使用済燃料貯蔵施設に関する
設計及び工事の計画の軽微な変更の届出

使用済燃料貯蔵施設における電気設備

令和 3 年 8 月 20 日付け原規規発第 2108202 号にて認可された設計及び工事の計画において、電源車の設計仕様に関する記載の変更及び関連箇所の変更並びに記載の適正化が必要な箇所が認められたため、添付 1 のとおり変更を行った。

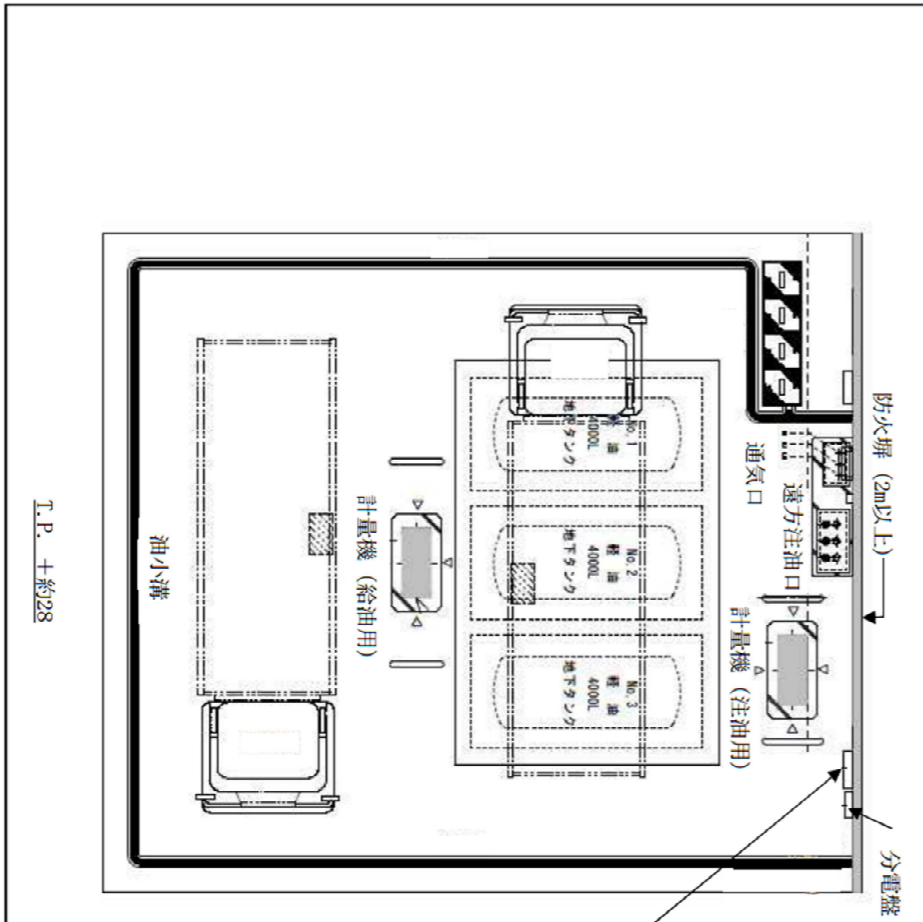
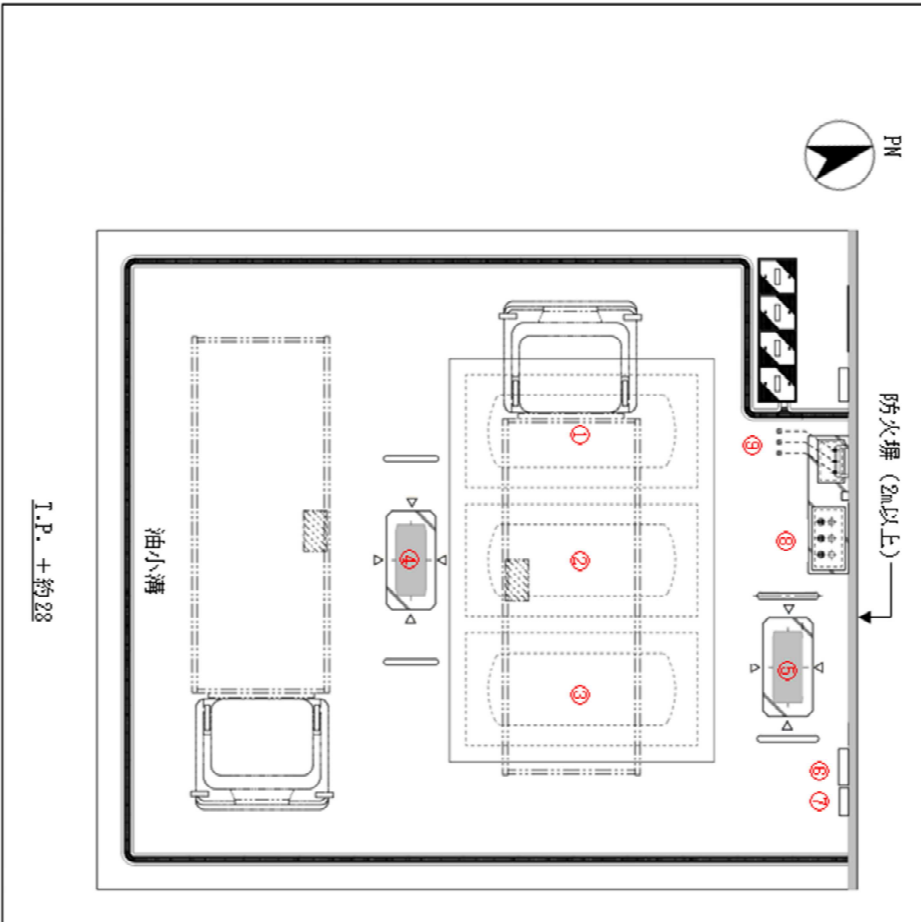
変更前 (原規規発第 2108202 号にて認可)	変更後	変更理由																																																																
<p>添付 19-2-5-1 使用済燃料貯蔵建屋電気品室の機器配置図</p>  <p style="text-align: center;">T.P.+21.6</p> <table border="1" data-bbox="727 1291 1083 1774"> <tr><td>①</td><td>420V コントロールセンター 【420V常用母線】</td></tr> <tr><td>②</td><td>照明用電源盤</td></tr> <tr><td>③</td><td>210V電源盤 【210V常用母線】</td></tr> <tr><td>④</td><td>105V電源盤 【105V常用母線】</td></tr> <tr><td>⑤</td><td>貯蔵建屋無停電分電盤</td></tr> <tr><td>⑥</td><td>充電器盤</td></tr> <tr><td>⑦</td><td>無停電電源装置 (整流器盤)</td></tr> <tr><td>⑧</td><td>無停電電源装置 (インバータ盤)</td></tr> <tr><td>⑨</td><td>無停電電源装置 (出力盤)</td></tr> <tr><td>⑩</td><td>無停電電源装置 (蓄電池盤)</td></tr> </table> <p>【 】内は母線名称を記載。</p> <p>注1：特記なき寸法はaを示す 注2：「T.P.」は東京湾平均海面を示す 注3：PN (プラントノース) は、真北から6° 23' 西方向に設計上の北として設定されたもの</p> <table border="1" data-bbox="341 1459 519 1774"> <tr><td>リサイクル燃料備蓄センター</td></tr> <tr><td>名称</td></tr> <tr><td>使用済燃料貯蔵建屋電気品室の機器配置図</td></tr> <tr><td>リサイクル燃料貯蔵株式会社</td></tr> </table> <p style="text-align: right;">19-2-5-1</p>	①	420V コントロールセンター 【420V常用母線】	②	照明用電源盤	③	210V電源盤 【210V常用母線】	④	105V電源盤 【105V常用母線】	⑤	貯蔵建屋無停電分電盤	⑥	充電器盤	⑦	無停電電源装置 (整流器盤)	⑧	無停電電源装置 (インバータ盤)	⑨	無停電電源装置 (出力盤)	⑩	無停電電源装置 (蓄電池盤)	リサイクル燃料備蓄センター	名称	使用済燃料貯蔵建屋電気品室の機器配置図	リサイクル燃料貯蔵株式会社	<p>添付 19-2-5-1 使用済燃料貯蔵建屋電気品室の機器配置図</p>  <p style="text-align: center;">T.P.+21.6</p> <table border="1" data-bbox="1676 1207 2270 1795"> <tr><td>①</td><td>420V コントロールセンター 【420V常用母線】</td><td>420V コントロールセンター</td></tr> <tr><td>②</td><td>照明用電源盤</td><td>照明用電源盤 (210Vファイバ盤)</td></tr> <tr><td>③</td><td>210V電源盤 【210V常用母線】</td><td>照明用電源盤 (105Vファイバ盤)</td></tr> <tr><td>④</td><td>105V電源盤 【105V常用母線】</td><td>210V電源盤</td></tr> <tr><td>⑤</td><td>無停電分電盤</td><td>105V電源盤 (1)</td></tr> <tr><td>⑥</td><td>無停電電源装置</td><td>105V電源盤 (2)</td></tr> <tr><td>⑦</td><td>無停電電源装置</td><td>貯蔵建屋無停電分電盤</td></tr> <tr><td>⑧</td><td>無停電電源装置</td><td>充電器盤</td></tr> <tr><td>⑨</td><td>無停電電源装置</td><td>無停電電源装置 (整流器盤)</td></tr> <tr><td>⑩</td><td>無停電電源装置</td><td>無停電電源装置 (インバータ盤)</td></tr> <tr><td>⑩</td><td>無停電電源装置</td><td>無停電電源装置 (出力盤)</td></tr> <tr><td>⑩</td><td>無停電電源装置</td><td>無停電電源装置 (蓄電池盤)</td></tr> </table> <p>【 】内は母線名称</p> <p>注1：特記なき寸法はaを示す 注2：「T.P.」は東京湾平均海面を示す 注3：PN (プラントノース) は、真北から6° 23' 西方向に設計上の北として設定されたもの</p> <table border="1" data-bbox="1469 1459 1647 1774"> <tr><td>リサイクル燃料備蓄センター</td></tr> <tr><td>名称</td></tr> <tr><td>使用済燃料貯蔵建屋電気品室の機器配置図</td></tr> <tr><td>リサイクル燃料貯蔵株式会社</td></tr> </table> <p style="text-align: right;">19-2-5-1</p>	①	420V コントロールセンター 【420V常用母線】	420V コントロールセンター	②	照明用電源盤	照明用電源盤 (210Vファイバ盤)	③	210V電源盤 【210V常用母線】	照明用電源盤 (105Vファイバ盤)	④	105V電源盤 【105V常用母線】	210V電源盤	⑤	無停電分電盤	105V電源盤 (1)	⑥	無停電電源装置	105V電源盤 (2)	⑦	無停電電源装置	貯蔵建屋無停電分電盤	⑧	無停電電源装置	充電器盤	⑨	無停電電源装置	無停電電源装置 (整流器盤)	⑩	無停電電源装置	無停電電源装置 (インバータ盤)	⑩	無停電電源装置	無停電電源装置 (出力盤)	⑩	無停電電源装置	無停電電源装置 (蓄電池盤)	リサイクル燃料備蓄センター	名称	使用済燃料貯蔵建屋電気品室の機器配置図	リサイクル燃料貯蔵株式会社	<p>電気設備の名称および母線名称と設備の銘板の関係を明確化。</p>

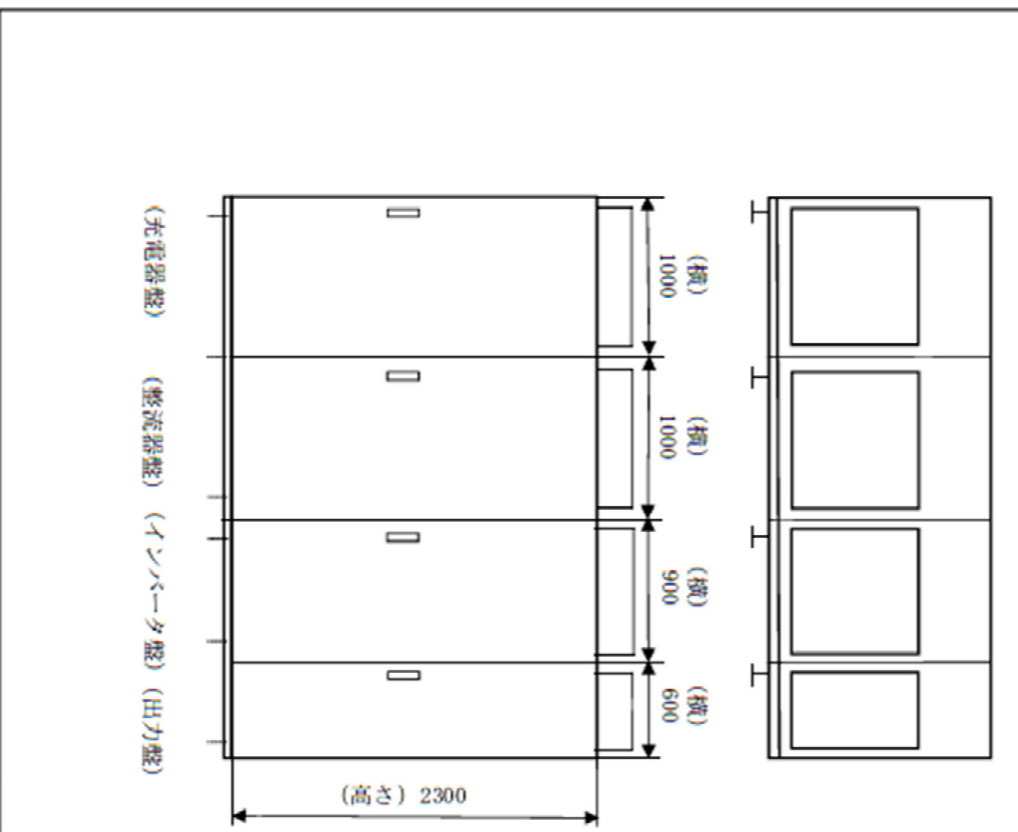
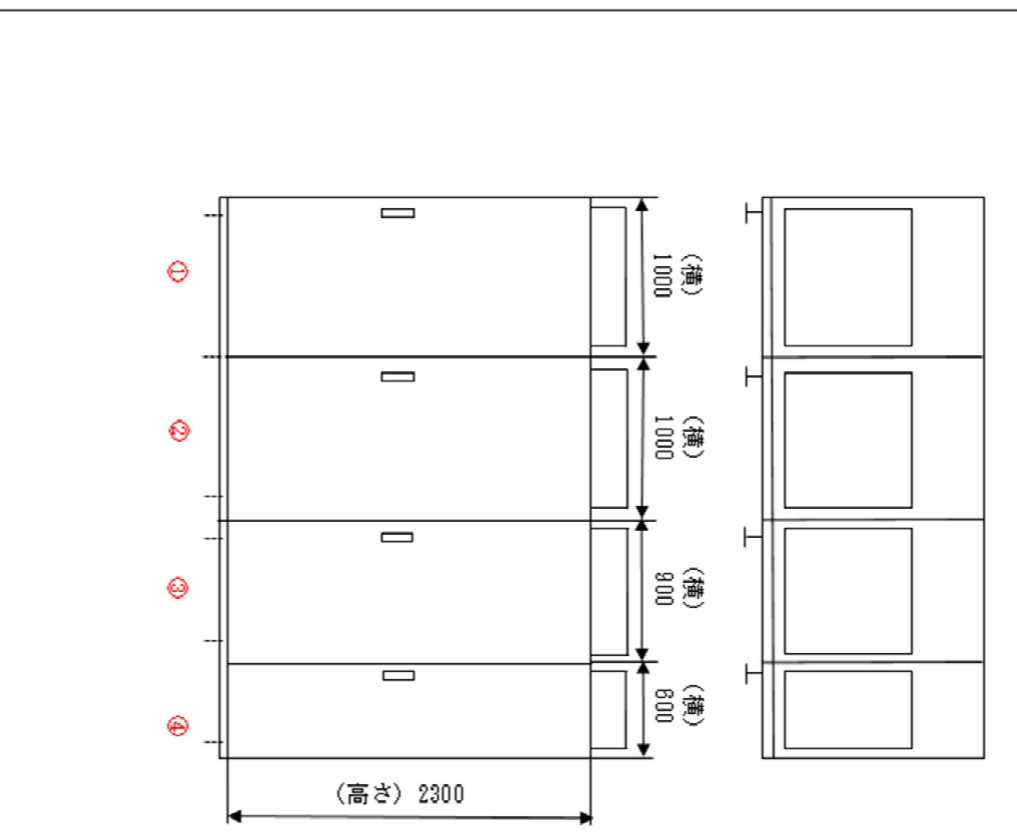
変更前 (原規規発第 2108202 号にて認可)	変更後	変更理由																																																												
<p>添付 19-2-5-4 受変電施設の機器配置図</p>  <p style="text-align: right;">PN</p> <table border="1" data-bbox="697 1291 1053 1764"> <tr><td>①</td><td>6.6kV M/C 【6.6kV常用母線】</td></tr> <tr><td>②</td><td>420V P/C 【420V常用母線 1】</td></tr> <tr><td>③</td><td>受変電施設 420V電源盤 【420V常用母線 2】 【210V常用母線】 【105V常用母線】</td></tr> <tr><td>④</td><td>充電器盤</td></tr> <tr><td>⑤</td><td>共用無停電電源装置 (インバータ盤)</td></tr> <tr><td>⑥</td><td>共用無停電電源装置 (バイパス入力盤)</td></tr> <tr><td>⑦</td><td>共用無停電電源装置 (出力盤)</td></tr> <tr><td>⑧</td><td>蓄電池</td></tr> <tr><td>⑨</td><td>直流電源装置</td></tr> </table> <p>【 】内は母線名称を記載</p> <p>注1: 特記なき寸法はmを示す 注2: 「T.P.」は東京湾平均海面を示す 注3: PN (プラントノース) は、真北から6° 23' 西方向に設計上の北として設定されたもの</p> <p style="text-align: right;">19-2-5-4</p> <table border="1" data-bbox="371 1449 519 1764"> <tr><td>名称</td><td>リサイクル燃料備蓄センター</td></tr> <tr><td>名称</td><td>受変電施設の機器配置図</td></tr> <tr><td>名称</td><td>リサイクル燃料貯蔵株式会社</td></tr> </table>	①	6.6kV M/C 【6.6kV常用母線】	②	420V P/C 【420V常用母線 1】	③	受変電施設 420V電源盤 【420V常用母線 2】 【210V常用母線】 【105V常用母線】	④	充電器盤	⑤	共用無停電電源装置 (インバータ盤)	⑥	共用無停電電源装置 (バイパス入力盤)	⑦	共用無停電電源装置 (出力盤)	⑧	蓄電池	⑨	直流電源装置	名称	リサイクル燃料備蓄センター	名称	受変電施設の機器配置図	名称	リサイクル燃料貯蔵株式会社	<p>添付 19-2-5-4 受変電施設の機器配置図</p>  <p style="text-align: right;">PN</p> <table border="1" data-bbox="1706 1134 2270 1774"> <tr><td>①</td><td>6.6kV M/C 【6.6kV常用母線】</td><td>6.6kV M/C (受電盤) 6.6kV M/C (ワイヤ盤1) 6.6kV M/C (ワイヤ盤2) 6.6kV M/C (空気圧縮機用盤) 6.6kV M/C (予備電源線用注盤)</td></tr> <tr><td>②</td><td>420V P/C 【420V常用母線 1】</td><td>420V P/C 1 420V P/C 2 420V P/C 3 420V P/C 4 420V P/C 5</td></tr> <tr><td>③</td><td>受変電施設 420V電源盤 【420V常用母線 2】 【210V常用母線】 【105V常用母線】</td><td>受変電施設 420V電源盤 (420Vワイヤ盤) 受変電施設 420V電源盤 (210Vワイヤ盤) 受変電施設 420V電源盤 (受電盤・105Vワイヤ盤)</td></tr> <tr><td>④</td><td>共用無停電電源装置</td><td>充電器盤</td></tr> <tr><td>⑤</td><td>共用無停電電源装置</td><td>共用無停電電源装置 (インバータ盤)</td></tr> <tr><td>⑥</td><td>共用無停電電源装置</td><td>共用無停電電源装置 (バイパス入力盤)</td></tr> <tr><td>⑦</td><td>共用無停電電源装置</td><td>共用無停電電源装置 (出力盤)</td></tr> <tr><td>⑧-1</td><td>共用無停電電源装置</td><td>蓄電池用ラック1</td></tr> <tr><td>⑧-2</td><td>共用無停電電源装置</td><td>蓄電池用ラック2</td></tr> <tr><td>⑨</td><td>直流電源装置</td><td>直流電源装置</td></tr> </table> <p>【 】内は母線名称</p> <p>注1: 特記なき寸法はmを示す 注2: 「T.P.」は東京湾平均海面を示す 注3: PN (プラントノース) は、真北から6° 23' 西方向に設計上の北として設定されたもの</p> <p style="text-align: right;">19-2-5-4</p> <table border="1" data-bbox="1484 1449 1632 1774"> <tr><td>名称</td><td>リサイクル燃料備蓄センター</td></tr> <tr><td>名称</td><td>受変電施設の機器配置図</td></tr> <tr><td>名称</td><td>リサイクル燃料貯蔵株式会社</td></tr> </table>	①	6.6kV M/C 【6.6kV常用母線】	6.6kV M/C (受電盤) 6.6kV M/C (ワイヤ盤1) 6.6kV M/C (ワイヤ盤2) 6.6kV M/C (空気圧縮機用盤) 6.6kV M/C (予備電源線用注盤)	②	420V P/C 【420V常用母線 1】	420V P/C 1 420V P/C 2 420V P/C 3 420V P/C 4 420V P/C 5	③	受変電施設 420V電源盤 【420V常用母線 2】 【210V常用母線】 【105V常用母線】	受変電施設 420V電源盤 (420Vワイヤ盤) 受変電施設 420V電源盤 (210Vワイヤ盤) 受変電施設 420V電源盤 (受電盤・105Vワイヤ盤)	④	共用無停電電源装置	充電器盤	⑤	共用無停電電源装置	共用無停電電源装置 (インバータ盤)	⑥	共用無停電電源装置	共用無停電電源装置 (バイパス入力盤)	⑦	共用無停電電源装置	共用無停電電源装置 (出力盤)	⑧-1	共用無停電電源装置	蓄電池用ラック1	⑧-2	共用無停電電源装置	蓄電池用ラック2	⑨	直流電源装置	直流電源装置	名称	リサイクル燃料備蓄センター	名称	受変電施設の機器配置図	名称	リサイクル燃料貯蔵株式会社	<p>変更理由</p> <p>電気設備の名称および母線名称と設備の銘板の関係を明確化。</p>

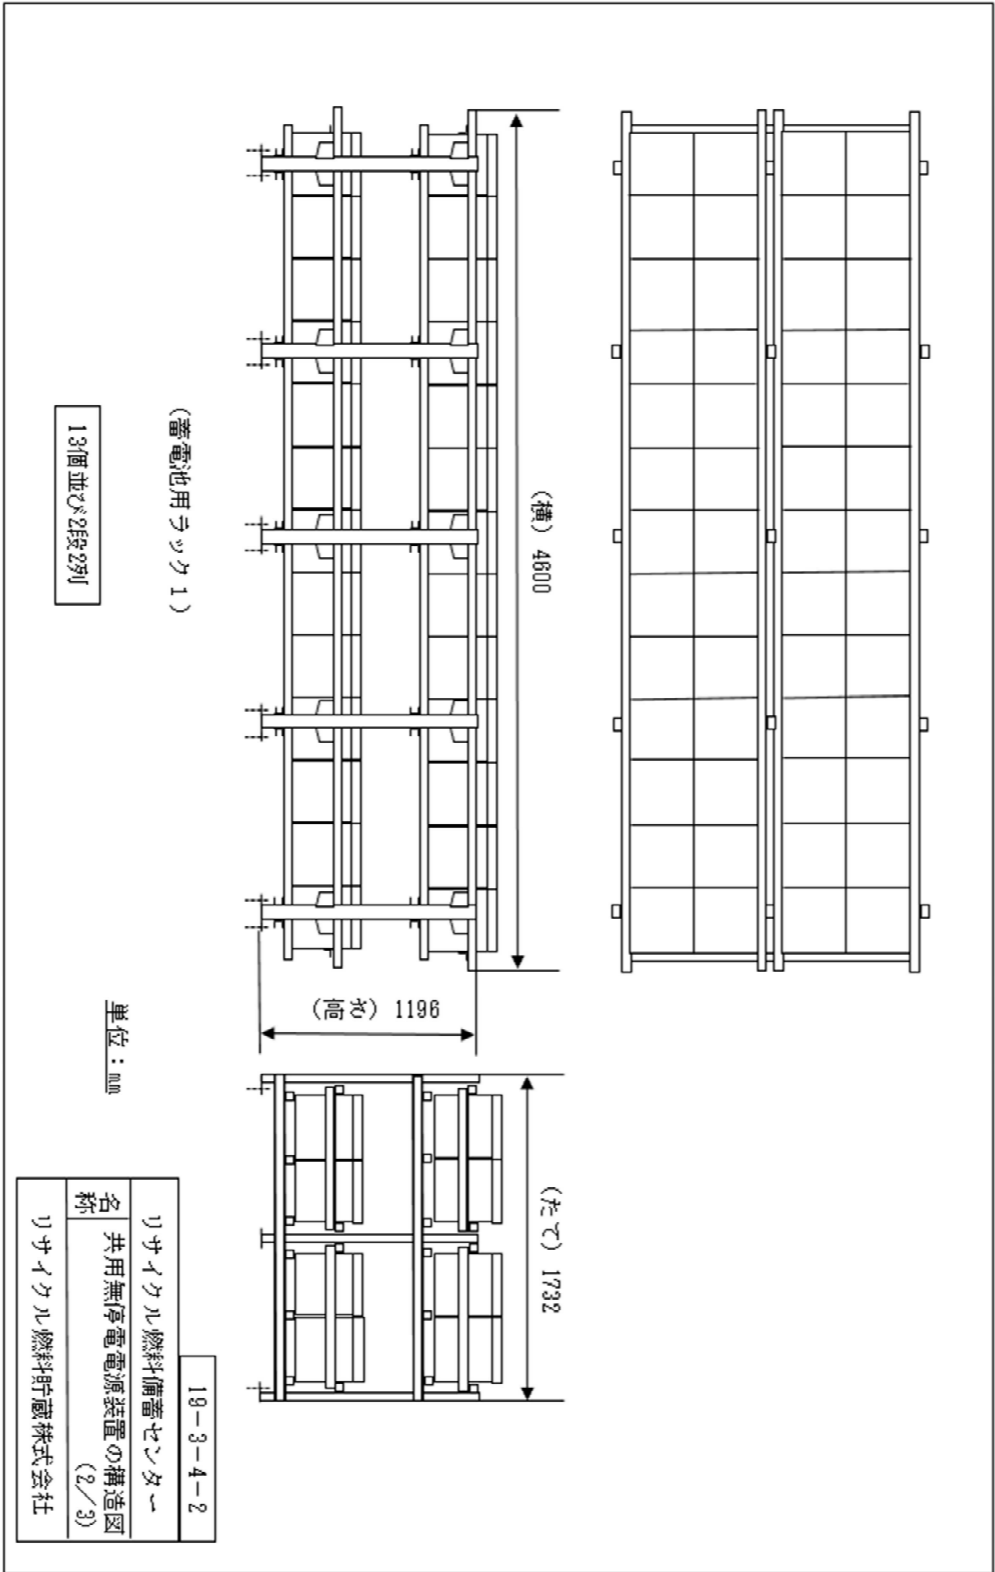
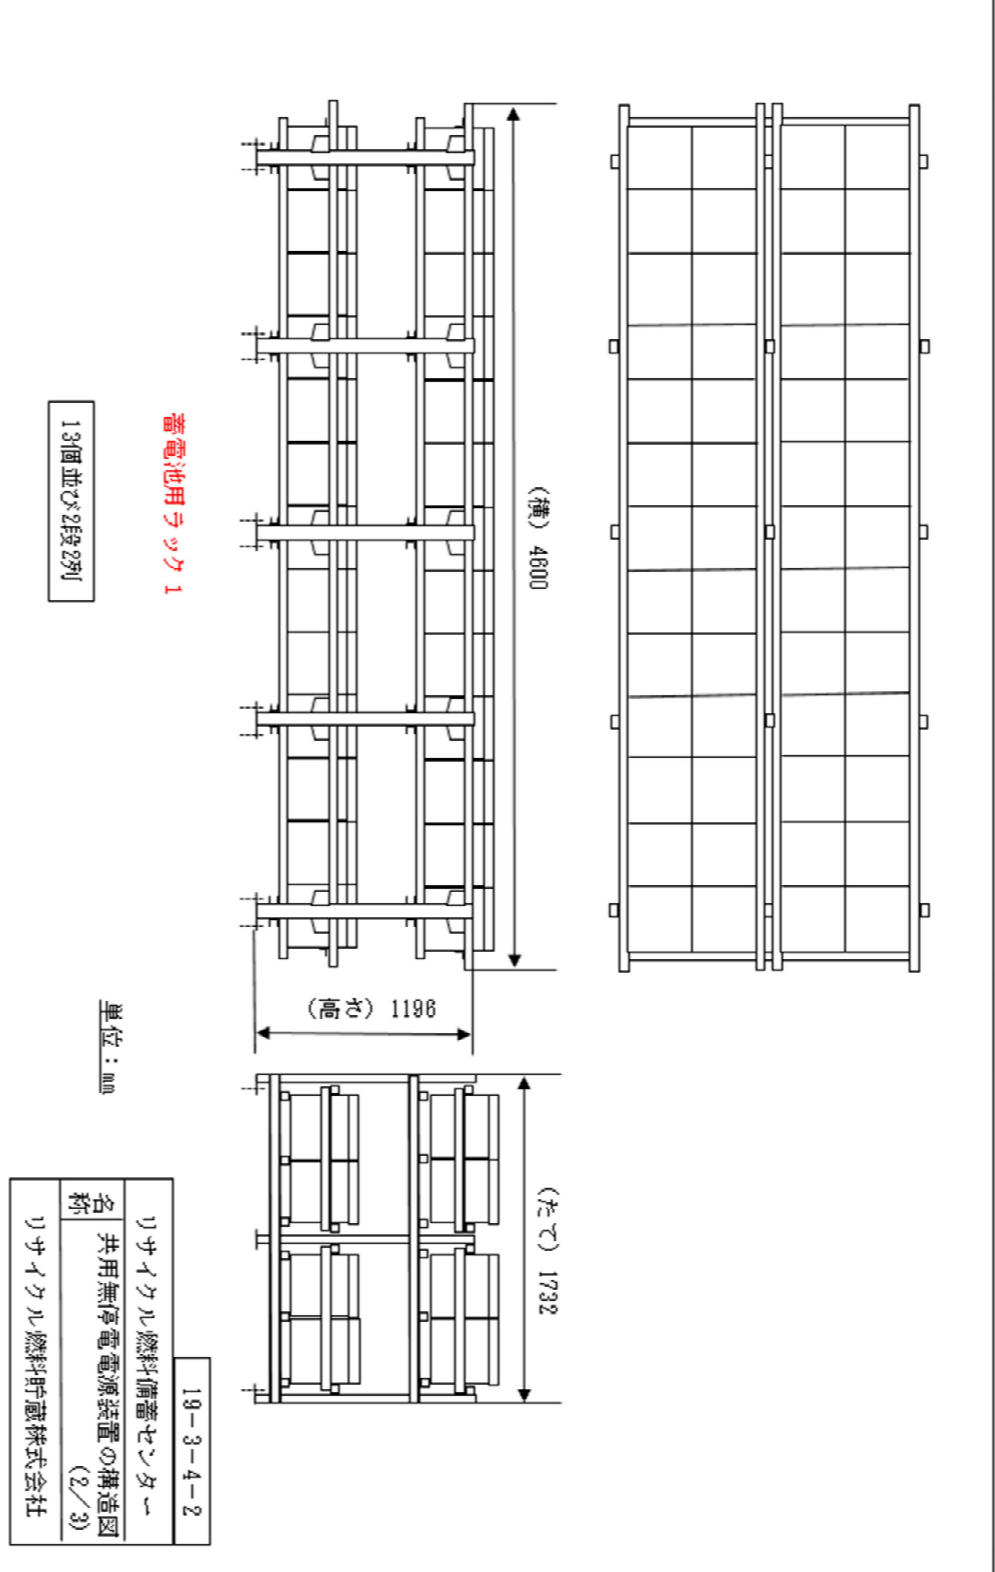
変更前 (原規規発第 2108202 号にて認可)	変更後	変更理由																						
<p>添付 19-3-4-1 無停電電源装置の構造図(1/2)</p>  <p>単位：mm</p> <table border="1" data-bbox="296 1428 489 1764"> <tr> <td>19-3-4-1</td> <td>リサイクル燃料備蓄センター</td> </tr> <tr> <td>名称</td> <td>無停電電源装置の構造図 (1/2)</td> </tr> <tr> <td></td> <td>リサイクル燃料貯蔵株式会社</td> </tr> </table>	19-3-4-1	リサイクル燃料備蓄センター	名称	無停電電源装置の構造図 (1/2)		リサイクル燃料貯蔵株式会社	<p>添付 19-3-4-1 無停電電源装置の構造図(1/2)</p>  <p>単位：mm</p> <table border="1" data-bbox="1424 1428 1617 1764"> <tr> <td>19-3-4-1</td> <td>リサイクル燃料備蓄センター</td> </tr> <tr> <td>名称</td> <td>無停電電源装置の構造図 (1/2)</td> </tr> <tr> <td></td> <td>リサイクル燃料貯蔵株式会社</td> </tr> </table> <table border="1" data-bbox="2136 1155 2374 1764"> <thead> <tr> <th>名称</th> <th>銘板の記載</th> </tr> </thead> <tbody> <tr> <td>① 無停電電源装置</td> <td>充電器盤</td> </tr> <tr> <td>② 無停電電源装置</td> <td>無停電電源装置 (整流器盤)</td> </tr> <tr> <td>③ 無停電電源装置</td> <td>無停電電源装置 (インバータ盤)</td> </tr> <tr> <td>④ 無停電電源装置</td> <td>無停電電源装置 (出力盤)</td> </tr> </tbody> </table>	19-3-4-1	リサイクル燃料備蓄センター	名称	無停電電源装置の構造図 (1/2)		リサイクル燃料貯蔵株式会社	名称	銘板の記載	① 無停電電源装置	充電器盤	② 無停電電源装置	無停電電源装置 (整流器盤)	③ 無停電電源装置	無停電電源装置 (インバータ盤)	④ 無停電電源装置	無停電電源装置 (出力盤)	<p>電気設備の名称と設備の銘板の関係を明確化。</p>
